VP-6B7(171-227)A7  
Itot = 11ma3

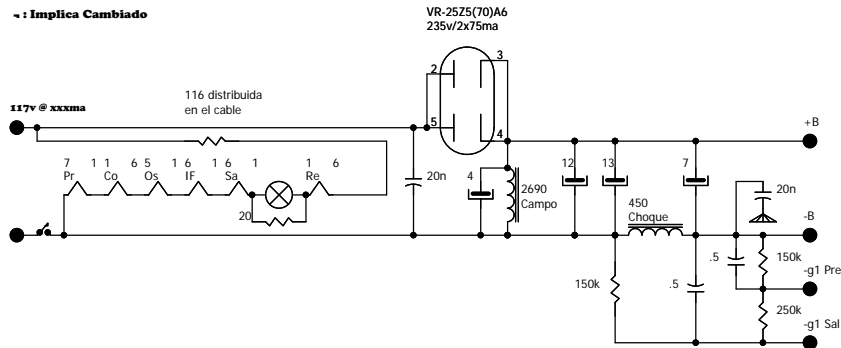
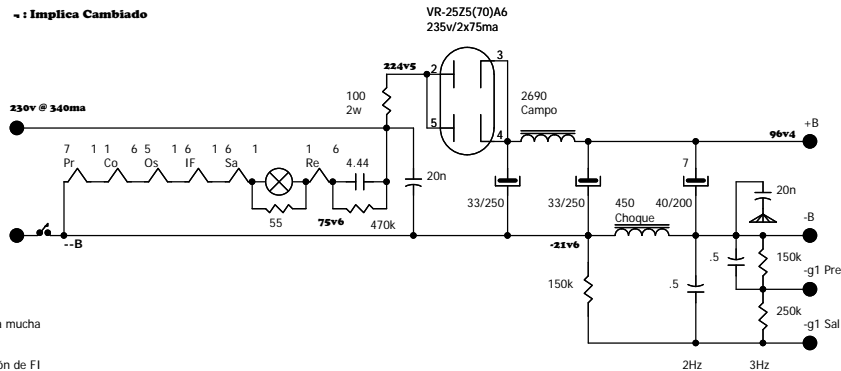
ERA:

-: Implica Cambiado

ES:

-: Implica Cambiado

Di Ge vs Di en 6B7: Por ser el secundario del Xfo de F1 NO sintonizado, dejaba "colar" el Osc en el cuarto mas cerrado del C de sintonia. (OM y OC), generando tensión de CAS, con lo que disminua la sensibilidad y distorsionaba al detector.

Supongo que, la mucho menor capacidad del Di Ge, hace que la resonancia del secundario caiga donde no hace dano

Primer C de filtro de FI, Demasiado grande, provoca mucha distorsion de Au.

Elimino divisor del CAS, para que haya menos tensión de FI en el DI detector.

Añado celula para mejorar el filtrado de FI.
